A	Bebauungsplan Nr. I/St 48 „Mehrgenerationenzentrum am Matthias-Claudius-Weg“ Äußerungen aus der frühzeitigen Beteiligung nach § 13a (3) BauGB und Stellungnahmen aus der Beteiligung der Behörden sowie der sonstigen Träger öffentlicher Belange gemäß § 4 (2) BauGB
----------	---

Bebauungsplan-Vorentwurf Gestaltungsplan

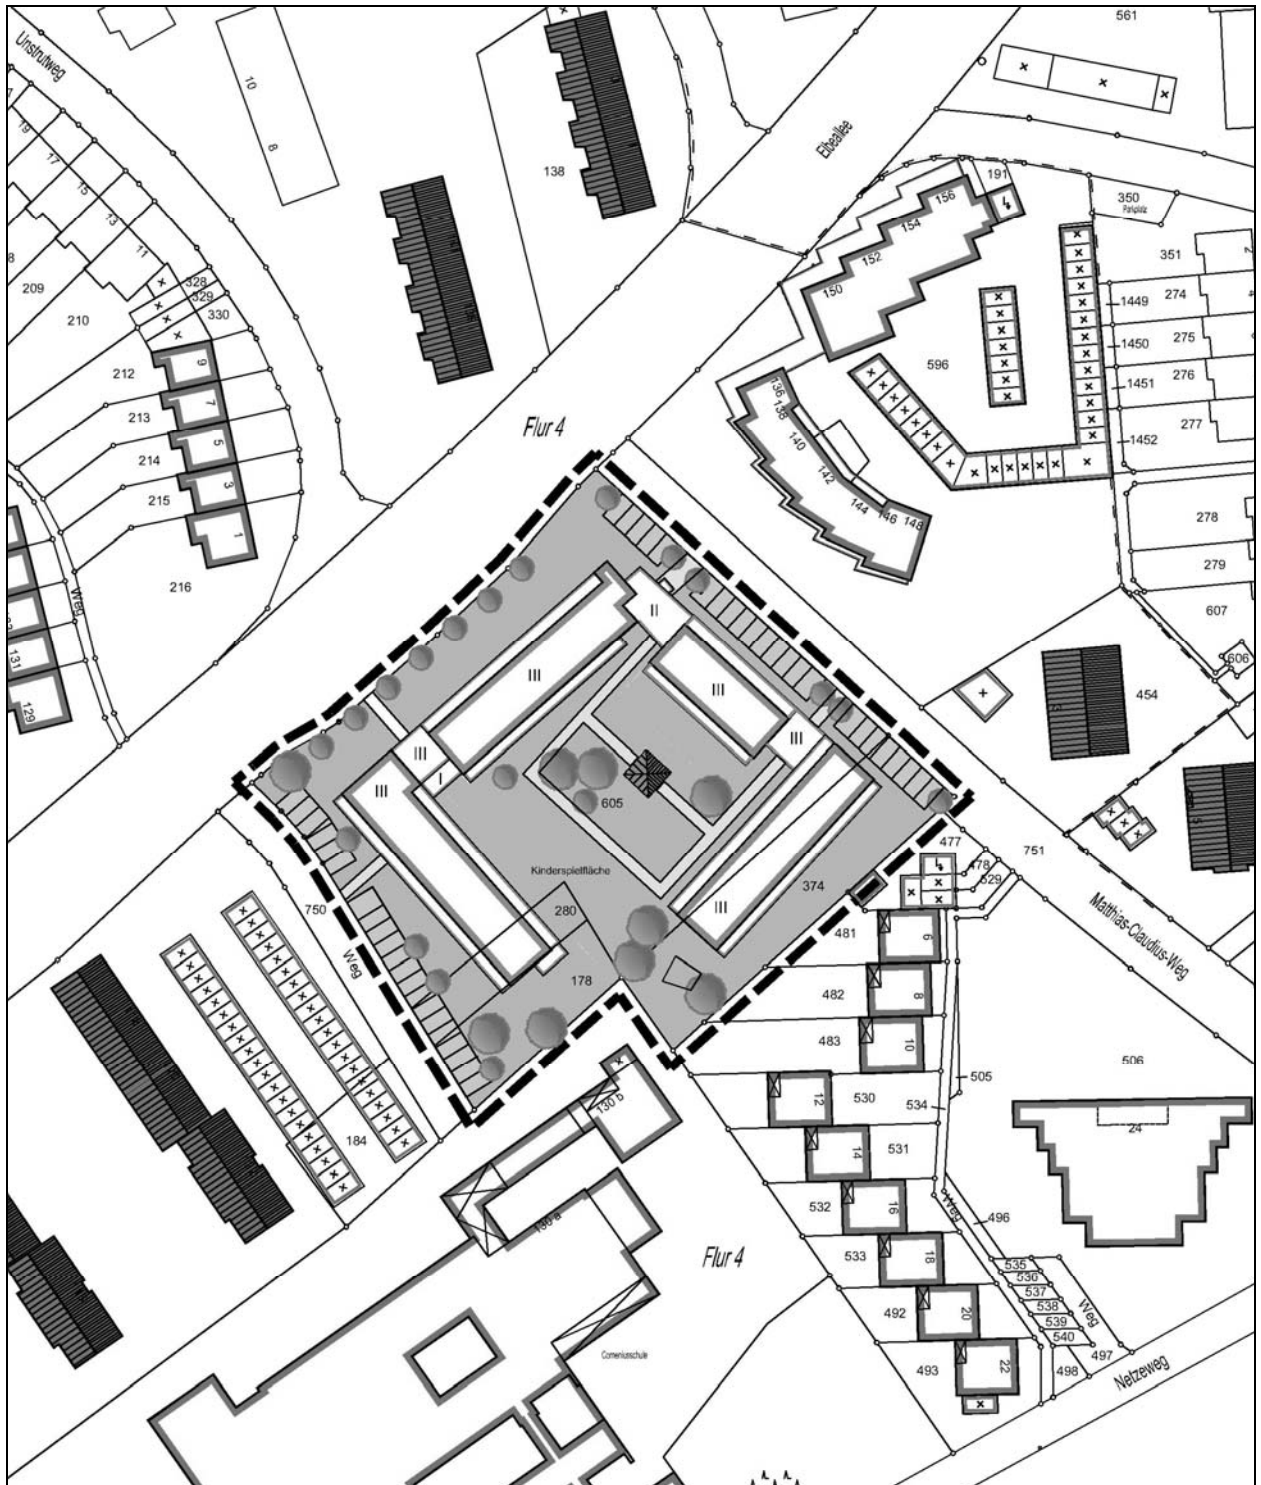
Es werden Bedenken bzgl. der Bauweise im Sinne einer Blockrandbebauung vorgebracht. Durch die Bauweise würden Wohnungen teilweise nach Südosten zur Kita-Spielfläche oder nach Nordwesten zur Elbeallee ausgerichtet. Zudem würden bei einer Erschließung mit verglasten Laubengängen dort nur Nebenräume möglich und entsprechend bzw. nur 1- oder 2-Raum-Wohnungen wirtschaftlich sein.

Anregung, die Kita im Südwest-Block und die Spielfläche im Süden des Grundstückes aus Gründen des Immissionsschutzes vorzusehen.

Bedenken, da die Anzahl von 44 Stellplätzen zu knapp bemessen ist. Zudem sollten 6 – 8 Stellplätze behindertengerecht ausgelegt werden.

Vor dem Hintergrund, dass gerade an dieser Stelle alle Dachvarianten und Geschossigkeiten vorhanden sind, fügt sich das geplante Vorhaben in die nähere Umgebung ein.

Das vorh. Matthias-Claudius-Haus wirkt mit seiner 1 - 2 geschossigen Bauweise an dieser Stelle vermittelnd zwischen dem Hochhaus Elbeallee 136 und dem 3-geschossigen Wohnungsbau südl. des Matthias-Claudius-Hauses.

Das geplante Gebäude greift diese vorh. Situation auf und nimmt entlang der Elbeallee die bislang bestehenden Abstände auf. Dadurch wird ein wesentliches Element des Reichow'schen Städtebaukonzeptes beachtet. Die Hochhäuser entlang der beiden Hauptachsen Elbeallee und Rheinallee sind weit sichtbare Markierungen. Das neue Gebäude stört mit seiner geplanten Positionierung an der Elbeallee diese Sichtbeziehung nicht.

Die Bebauung nimmt die umgebenden Verkehrsflächen auf und richtet entsprechend die Bauteile daran aus. Die Bauteile selbst sollen untereinander verbunden werden. Zudem ist bewusst ein Konzept gewählt worden, welches im Innenbereich der Bauteile einen Freiraum schafft, der als Gemeinschaftsfläche genutzt werden kann. Daher ist die Figur einer „Blockrandbebauung“ hier sinnvoll. Zudem erlaubt das Konzept die separate Anordnung des Kita-Spielplatzes im Süden des südlichen Bauteiles.

Zur Elbeallee werden keine Wohnungen direkt ausgerichtet. Hier sind Laubengänge den Wohnungen vorgelagert. Die Freisitze dieser Wohnungen sind nach Südosten zum Innenbereich ausgerichtet. Die Wohnungen in dem Bauteil an dem Matthias-Claudius-Weg sind mit ihren Freisitzen zum Innenbereich nach Südwesten ausgerichtet. Der südliche Bauteil mit der Kita sowie der Bauteil an der Wegeverbindung von der Elbeallee zur Comeniuschule sind mit den Freisitzen nach Süden bzw. Westen, also mit Laubengängen zum Innenbereich nach Norden bzw. Osten vorgesehen.

Die Laubengänge werden nicht vollkommen verglast geplant, es befinden sich auch Lüftungselemente oder ganz geöffnete Bereiche in den Laubengangbereichen. Grundsätzlich können alle Laubengänge auch ganz ohne eine äußere Verglasung ausgeführt, also ganz geöffnet werden.

Die Kita ist im südlichen Bauteil vorgesehen. Die Kita-Spielfläche ist südlich davon geplant. Somit sind Kita und Spielfläche klar zueinander geordnet und lassen sich so auch ohne Probleme miteinander verbinden und erreichen.

Es sind nach den Richtzahlen der Verwaltungsvorschrift zur Bauordnung NRW notwendige Stellplätze in dem Plangebiet nachzuweisen. Derzeit sind 47 Stellplätze projektiert. Von diesen Stellplätzen wird, nicht zuletzt durch das Nutzungskonzept begründet, eine ausreichende Anzahl auch behindertengerecht vorgesehen werden.

Die Stellplatzanzahl könnte aufgrund des geplanten Nutzungskonzeptes durchaus reduziert werden. Durch eine Reduzierung der Stellplätze um ca. 25 - 30% könnten auch entsprechend breite Stellplatzanlagen für behinderte Menschen geschaffen werden.
